DETERMINAZIONE DIRIGENZIALE

DIREZIONE DIPARTIMENTO AMBIENTE E VIGILANZA AMBIENTALE

OGGETTO: Istruttoria interdisciplinare della Fase di Specificazione dei contenuti dello Studio di Impatto Ambientale ai sensi dell'art. 21 del D.lgs. 152/2006 e s.m.i. e dell'art. 11 della l.r. 40/1998 e s.m.i. relativa al progetto di "Progetto di ampliamento della discarica per rifiuti pericolosi in loc. Cascina Bergera"
COMUNE: Torino
PROPONENTE: BARRICALLA s.p.a
Espressione di parere

Estratto della Tavola n. 1 del P.R.G. "Azzonamento", foglio 4a (parte)

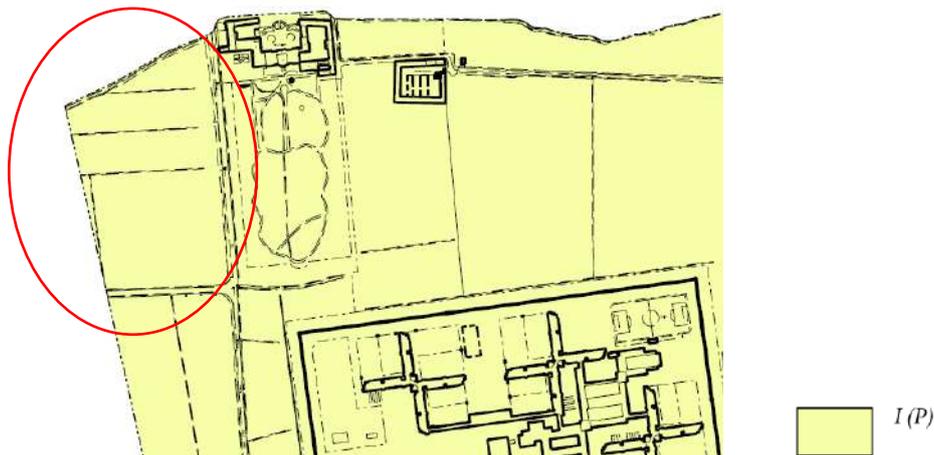
Si premette che l'area relativa all'impianto esistente (campita in blu nell'immagine sopra riportata) non è ricompresa nel confine comunale della Città di Torino; l'area relativa all'intervento in oggetto (campita in colore rosso), è invece ricompresa nel territorio della Città di Torino e, per quanto desumibile dalla documentazione in possesso di questi uffici, risulta libera, presumibilmente utilizzata ad uso agricolo. L'area è posta esternamente al perimetro del centro abitato definito ai sensi dell'art. 81 della L.R. n. 56/77, ed è destinata dal Piano Regolatore Generale (PRG) a Servizi Pubblici “S” – “lettera v”, in particolare a Parco urbano e fluviale - Ambito P22, soggetta ai disposti degli articoli 19 e 21 delle Norme Urbanistico Edilizie di Attuazione (NUEA) di PRG.

L'art. 3 delle NUEA di PRG descrive le attività ammesse nelle aree a Servizi pubblici, lettera “v”: “giardini, aree verdi per la sosta e il gioco, parchi naturali e attrezzati e servizi connessi, comprensivi di eventuali ambiti conservati ad uso agricolo; attrezzature sportive al coperto e all'aperto, attrezzature per il tempo libero”.

Estratto allegato tecnico 3 del P.R.G.
"Carta di sintesi della pericolosità geomorfologica e dell'idoneità all'utilizzazione urbanistica"
foglio 4a (parte)

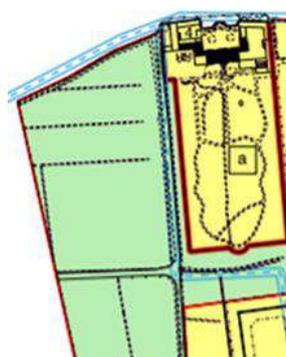
Per quanto attiene l'aspetto idrogeomorfologico (Allegato Tecnico n. 3 del PRG - Carta di sintesi della pericolosità geomorfologica e dell'idoneità all'utilizzazione urbanistica), l'area è classificata nella classe I, sottoclasse I(P): porzioni di territorio dove le condizioni di pericolosità geomorfologica sono tali da non porre limitazioni alle scelte urbanistiche. Gli interventi sono di norma consentiti nel rispetto delle prescrizioni del D.M. 11/03/88 e s.m.i. e del D.M. 14/01/2008.

Estratto — PTC2 tavola 3.1 “Sistema del verde e delle aree libere”

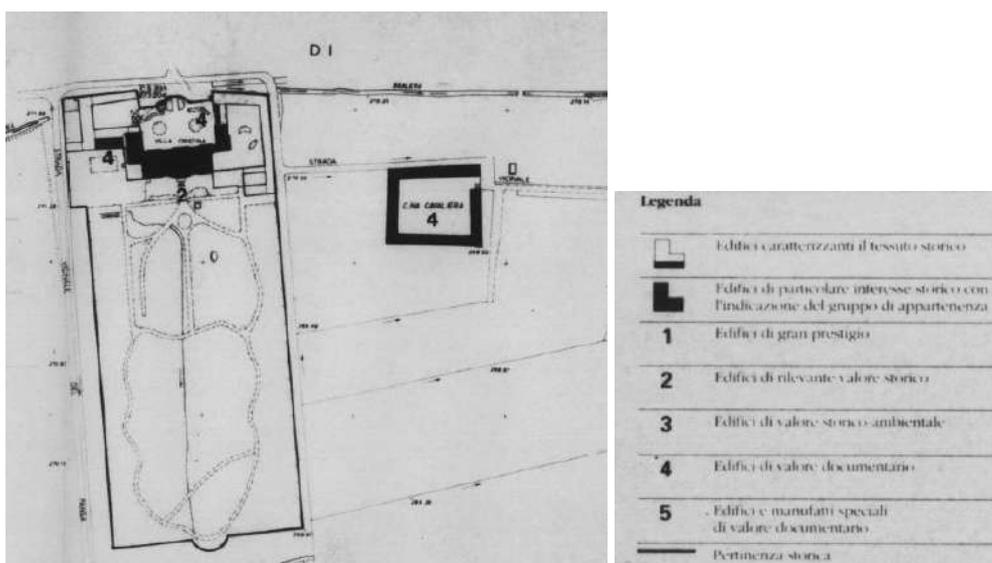
La variante al Piano Territoriale di Coordinamento Provinciale – PTC2, approvato dalla Regione Piemonte con deliberazione del Consiglio Regionale n. 121-29759 del 21/07/2011, nella tavola 3.1 “Sistema del verde e delle aree libere” propone di classificare l’area in parola tra le Aree di particolare pregio paesaggistico e ambientale (Buffer zones – Artt. 35-36 NdA).

Si segnala inoltre che lungo i lati est e sud del lotto oggetto del presente parere è individuata una pista ciclabile classificata tra le “Dorsali provinciali esistenti”

Inoltre, considerata la specificità dell’intervento in oggetto, risulta necessario estendere la valutazione alle aree all’intorno, sia per valutarne la compatibilità, sia per tenere conto che l’ampliamento dell’attività di discarica potrà generare limitazioni alle aree circostanti.
